Mission régionale d'autorité environnementale
ÎLE-DE-FRANCE

**Avis délégué
sur le projet de centrale solaire au sol
Moret-Loing-et-Orvanne (Seine-et-Marne)**

**N° 010010/A P
du 05/02/2026**

Illustration 3 - Plan du projet et tableau de caractéristiques (pp. 222 et 445).

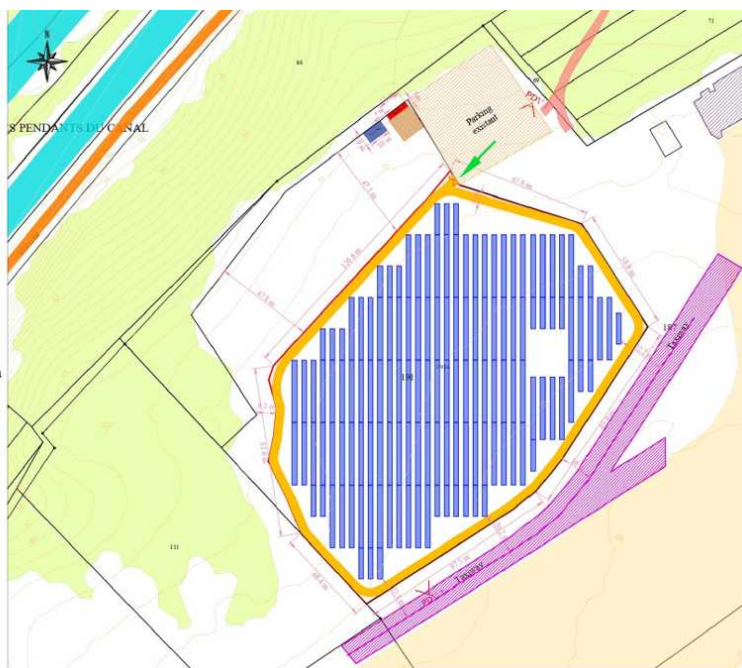
L'Autorité environnementale souligne l'erreur manifeste faite: les « trackers » ne permettent pas d'augmenter l'ensoleillement au sol, mais sur les panneaux photovoltaïques, et par conséquent, l'ensoleillement de la pelouse au sol sera moindre qu'avec des panneaux fixes. De plus, il est également possible de faire varier la hauteur, l'angle d'inclinaison et l'espacement afin de calculer finement les ombres projetées via des logiciels de simulation.

(6) L'Autorité environnementale recommande de revoir sa proposition d'aménagement afin de diminuer l'ombrage de la pelouse mésophile calcicole et de présenter une étude des ombres projetées afin de connaître l'ensoleillement au sol.

Illustration 5 - Schéma régional de cohérence écologique (p. 100, modifié pour la lisibilité en A4).

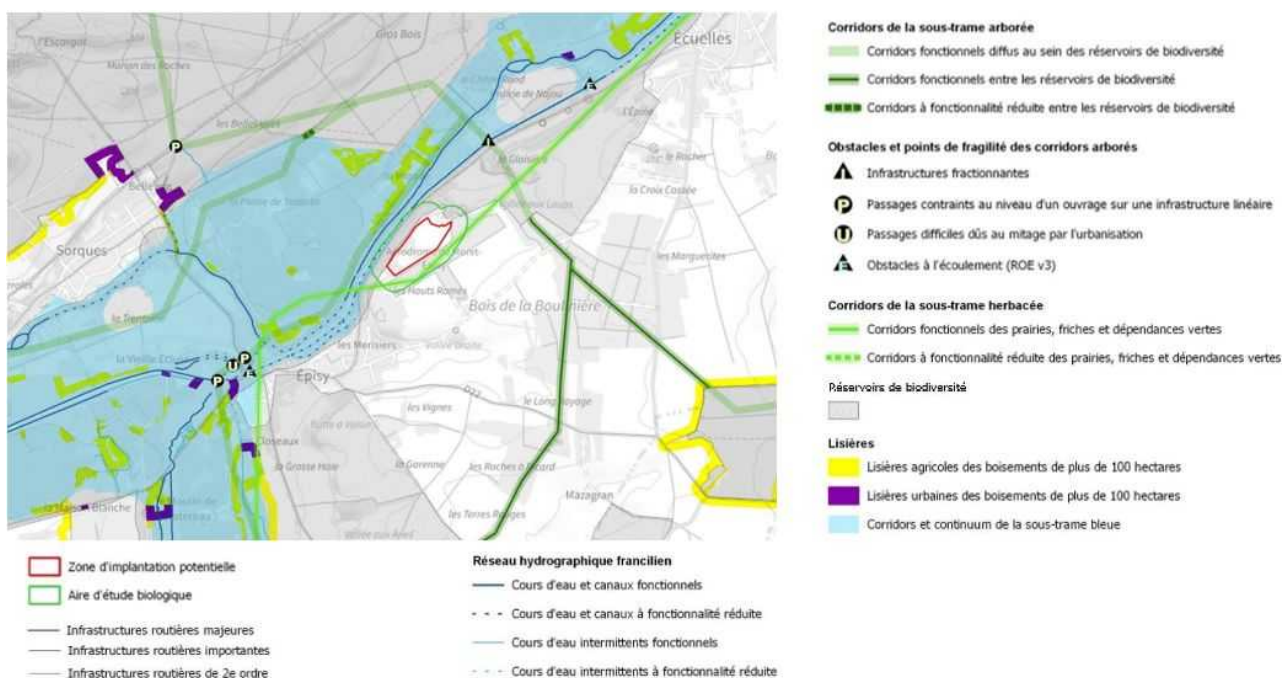
L'Autorité environnementale note que si le bureau d'étude a adapté au territoire le « *continuum de la sous-trame bleue* », il ne l'a pas fait pour le corridor fonctionnel herbacé, qui correspond à celui des cartes du SRCE, prévues pour une utilisation à l'échelle régionale, et qui doit être plus finement tracé à l'échelle du territoire. Dans le cas présent, le corridor fonctionnel identifié ne passe pas que par la piste de l'aérodrome mais aussi par le site projet. La fonctionnalité du corridor herbacé sera diminuée par la centrale solaire.

(7) L'Autorité environnementale recommande de démontrer que le corridor herbacé fonctionnel sera préservé, en intégrant les aires de vie des espèces utilisant ces milieux pour une partie ou l'intégralité de leur cycle de vie et en précisant son tracé à l'échelle du périmètre projet et éloigné

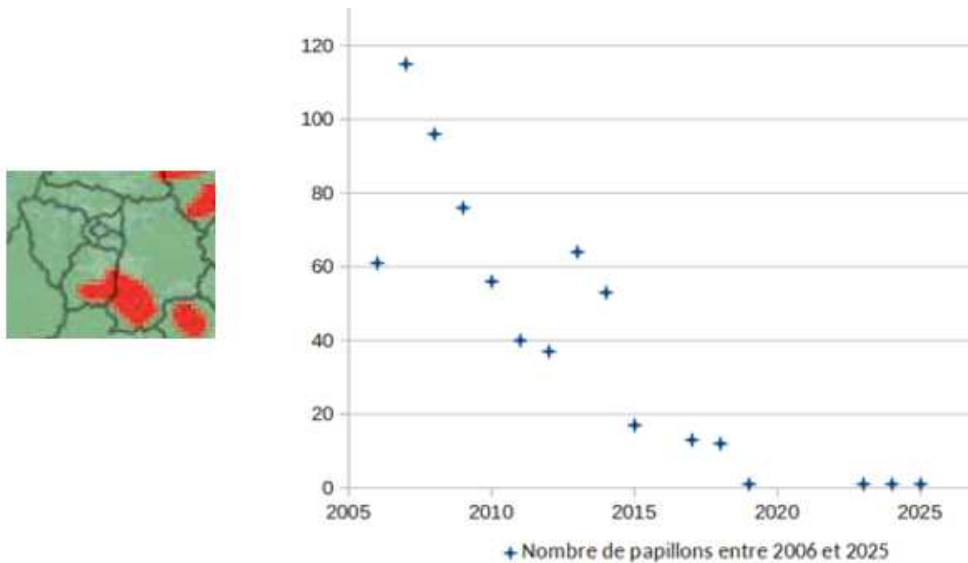
L'azuré des coronilles n'est présent qu'en Essonne et en Seine-et-Marne (PRA, p. 38), voir extrait de la carte de présence²⁵ sur l'illustration 10. Pour l'Autorité environnementale, dans un cadre de déclin des populations, entre autres de l'alouette des champs et de l'azuré des coronilles, ce dernier ne survivant que dans deux départements dont la Seine-et-Marne, il est impératif de ne pas détruire ni déranger son habitat. De plus, en ce qui concerne les papillons, l'étude ne prend pas en compte les métapopulations : populations séparées spa-

(8) L'Autorité environnementale recommande de revoir à la hausse la qualification des enjeux pour la faune et la flore, au regard notamment du déclin des populations d'alouette des champs, et des espèces de papillons en danger d'extinction en Île-de-France, et de démontrer que les papillons du site ne sont pas essentiels à la survie de la population dans les derniers patches d'habitat existant en Île-de-France
